DOSSIER :
ME-OR-PTC-001

NOTE HYDRAULIQUE

AVIS TECHNIQUE SOMMAIRE SUR LE RISQUE DE CRUE DE L'ARC / PROJET DE PARKING RIVE GAUCHE DE LA COMMUNE D'ORELLE

SECTEUR TELELEPHERIQUE D'ORELLE

Coupe du Projet :

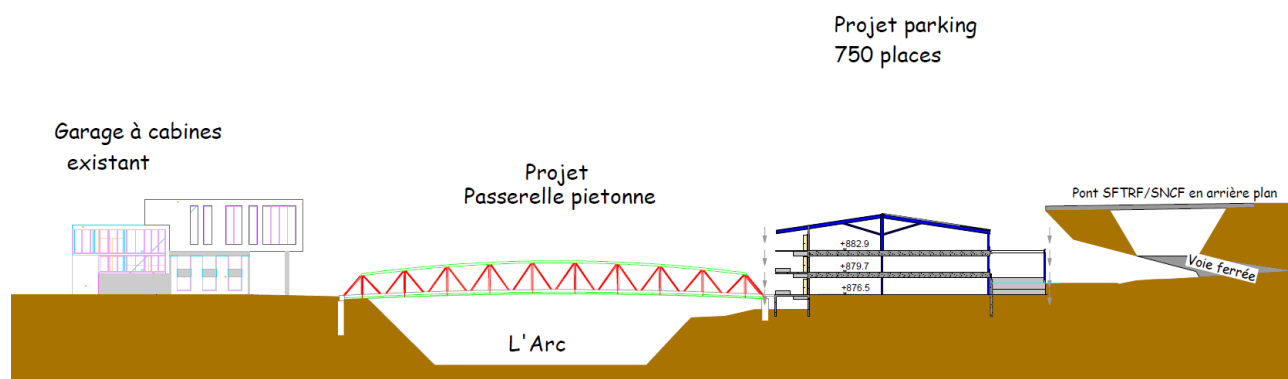
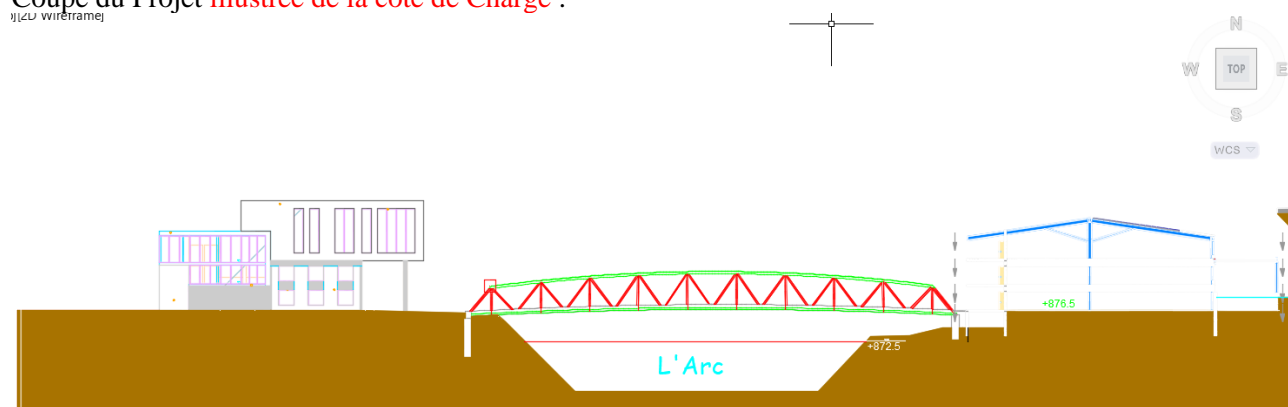
La passerelle est largement au-delà de la zone d'emprise de l'écoulement sur ses appuis. Sa cote permet également une revanche suffisante et tirant d'air pour le franchissement des flottants et embâcles.

Remarque : Les coupes illustrée communiquées sont faussées en représentativité du lit de l'Arc :

⇒ Sur la coupe : largeur Radier de l'Arc : 30,88m / Largeur à 872,50mNGF : 43,19m

⇒ Sur le plan Topo : largeur Radier de l'Arc : 15,40m / Largeur à 872,50mNGF : 22m !

Avis : Le profil du lit en long et en travers de l'Arc apparait compatible avec le projet sur le linéaire concerné.
